東通原子力発電所1号炉審査資料	
資料番号	A1-CA-0141
提出年月日	2024年2月22日

東通原子力発電所 基準地震動の策定について

2024年2月22日
東北電力株式会社

審査会合におけるコメント

(1) 全国共通に考慮すべき地震動

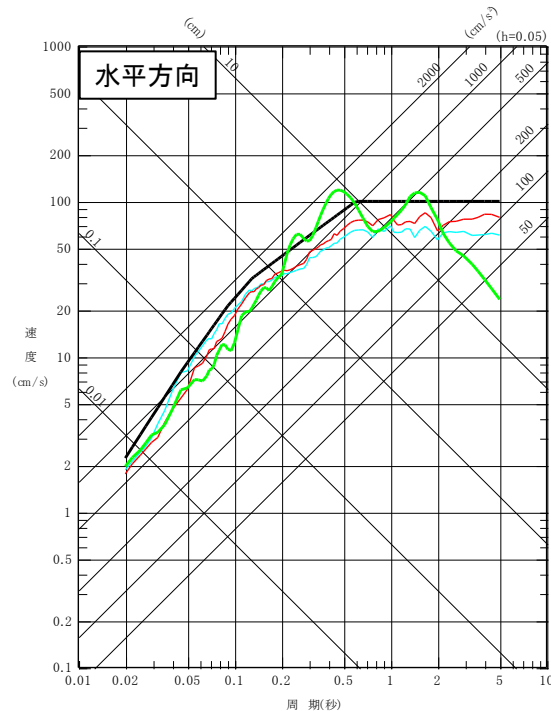
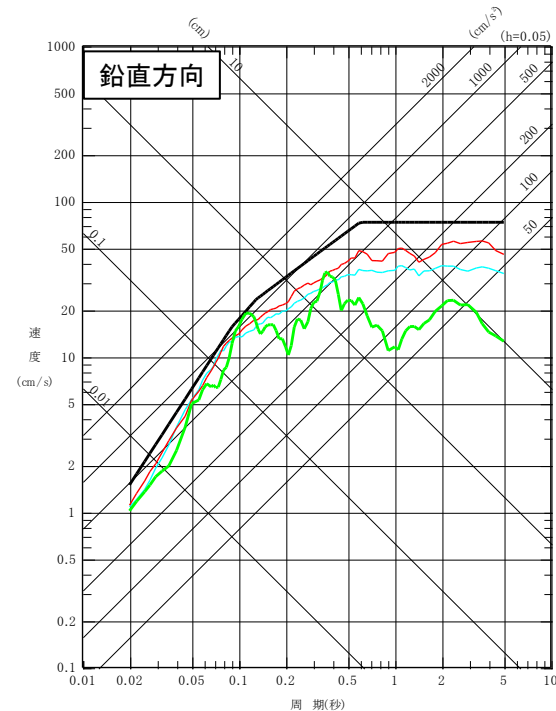
No.	コメント時期	コメント内容	今回ご説明資料の掲載箇所
S232	2023年8月4日 第1178回審査会合	標準応答スペクトルによる地震動を基準地震動として選定する場合、他の入力位置の地震動も含めどのような考え方で選定するのか説明すること。	p.5, 6, 19, 35～37

- 震源を特定せず策定する地震動のうち全国共通に考慮すべき地震動と、応答スペクトル手法による基準地震動 S_s -D1を比較する。
- 2004年北海道留萌支庁南部の地震(K-NET港町)の検討結果に保守性を考慮した地震動は、水平方向の一部の周期で基準地震動 S_s -D1を上回ることから、基準地震動 S_s -N1として採用する。
- 標準応答スペクトルに基づく地震動は基準地震動 S_s -D1を下回ることから、基準地震動は S_s -D1で代表する。
- なお、T.P.-282.8m以深の5箇所を入力位置とした場合の解放基盤表面における標準応答スペクトルの評価結果は、基準地震動 S_s -D1を下回る(本資料p.35~37)。
